東京電力福島第一原子力発電所の中期的リスクの 低減目標マップの改定の方針について（第2回）

令和2年2月12日
原子力規制庁

中期的リスクの低減目標マップの改定について (意見)

参考1-1

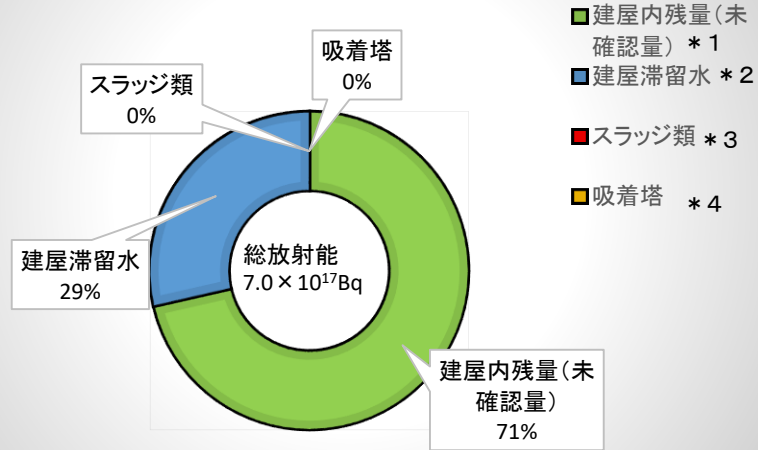
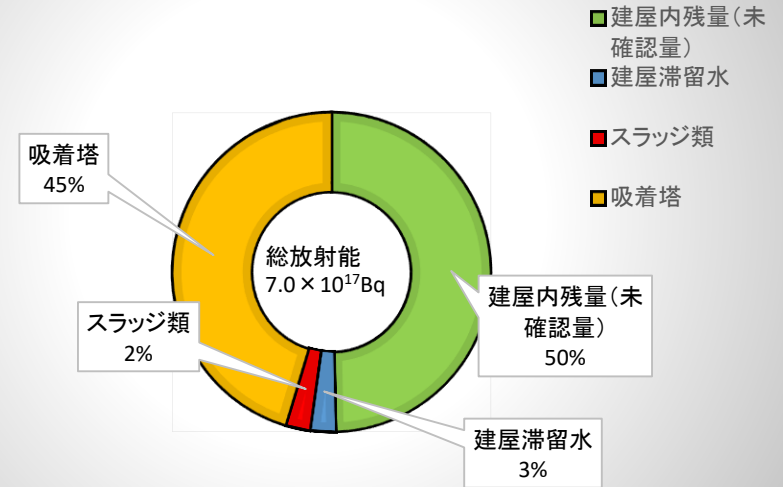
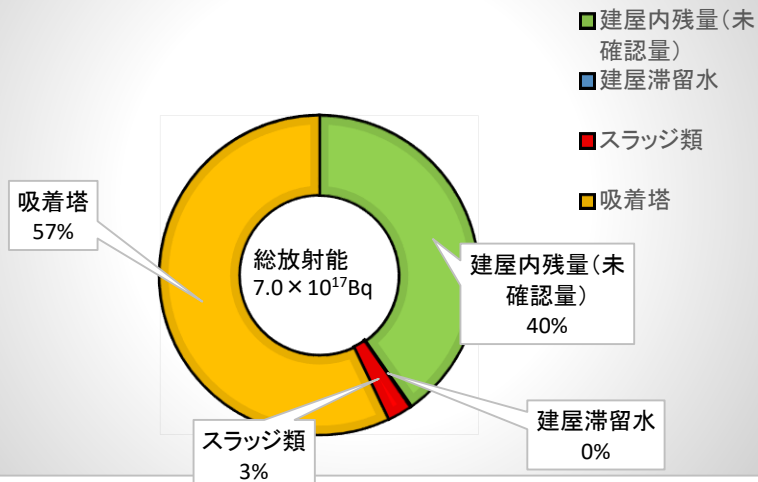
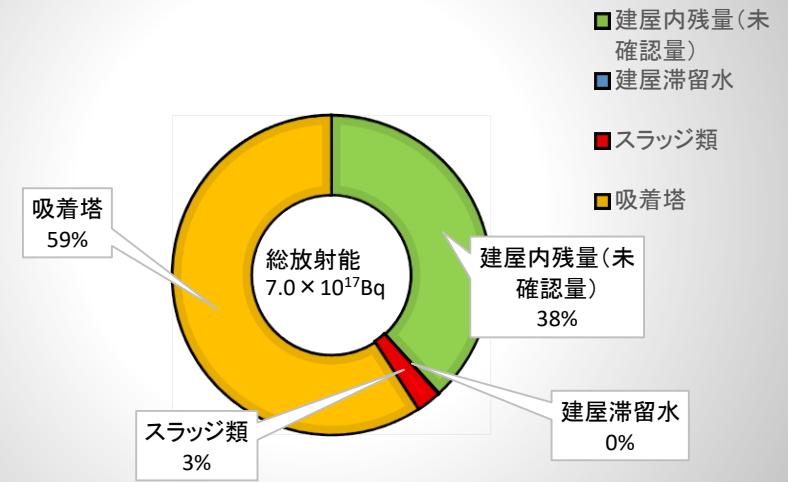
(7) 参考1-1

- ・タイトルに工夫必要。Cs-137の総放射能に変化はないので、「インベントリーの経年変化」では誤解を与えないか。「Cs-137の所在の経年変化」のほうがよくないか。
- ・建屋内残量(未確認量)は、デブリ内に残存しているCs及び原子炉建屋、格納容器、圧力容器、機器等に付着しているCsの量か？ また、「未確認量」という言葉不要では。*1を見ればわかるので。

参考 1 - 2

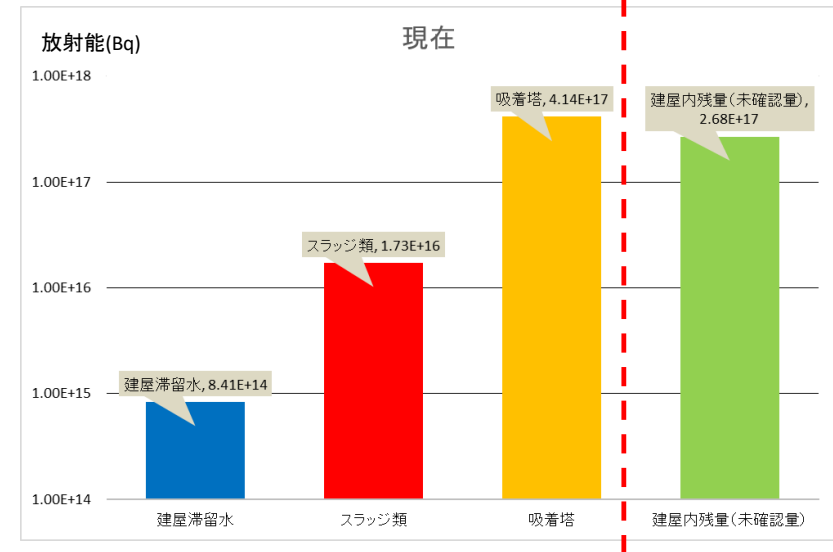
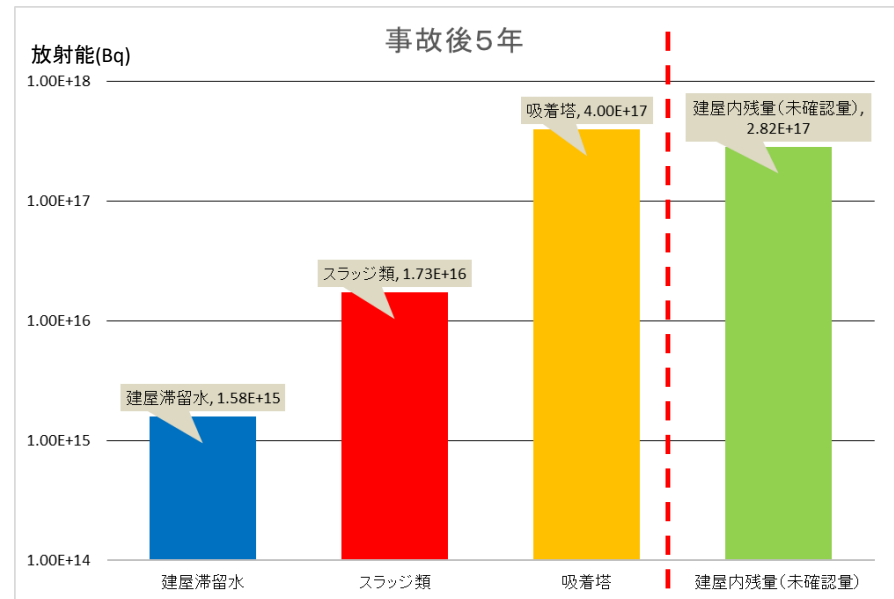
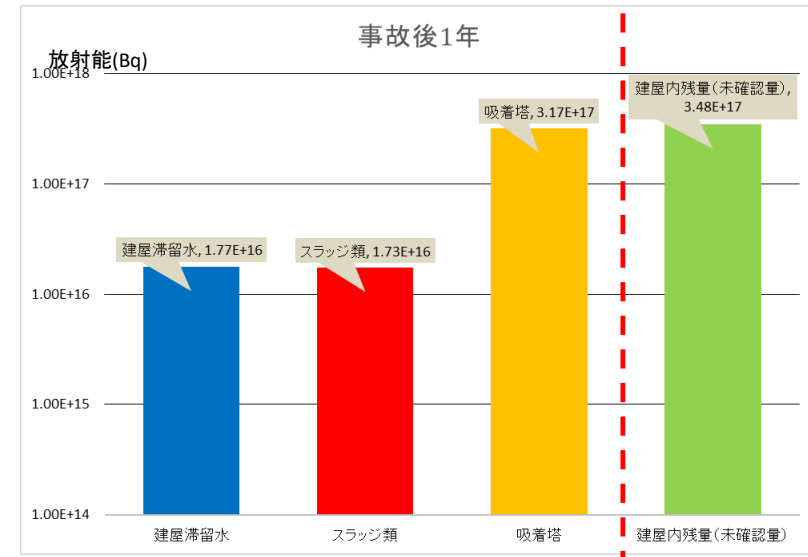
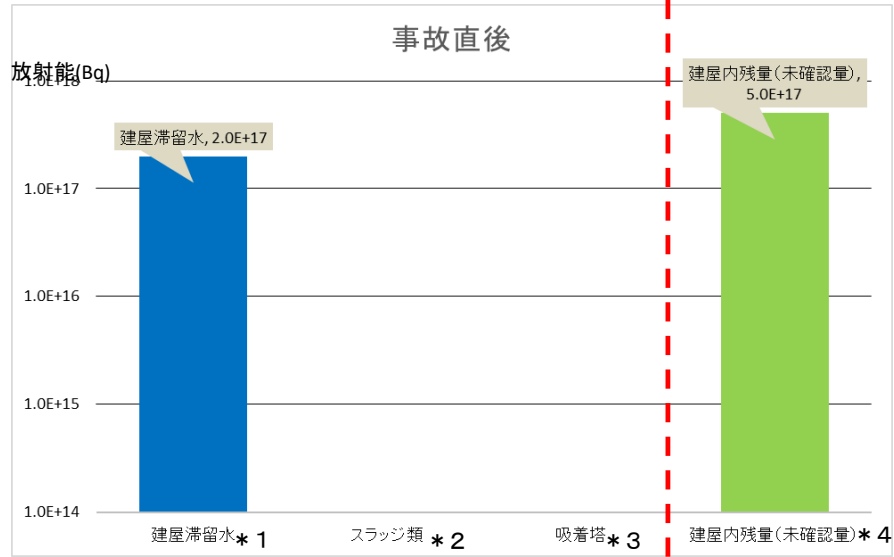
(8) 参考1-2

この図は、参考1-1と内容的に同じであるが必要か？

必要とすれば、タイトル、未確認量へのコメントは(7)と同じ。

*1~*4のナンバリングは参考1-1と同じにすべきではないか。
